ブラシレスインバータ B4シリーズGタイプ
海外規格対応のための推奨回路変更のお知らせ

■変更内容

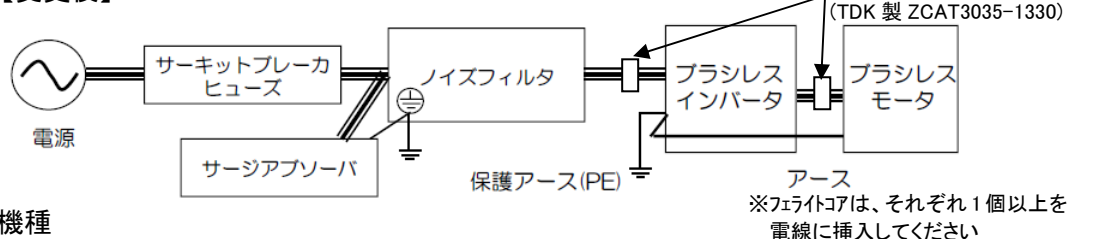
下記図の通り、ブラシレスインバータの入出力部にフェライトコアの使用を推奨するように変更いたします。

【従来】

【変更後】

従来の配線(上記の変更前)にて規格は満足しておりますが、お客様の製造装置に組み込まれた状態において、より規格に適合しやすくするため、フェライトコアの追加使用を推奨させていただきます。
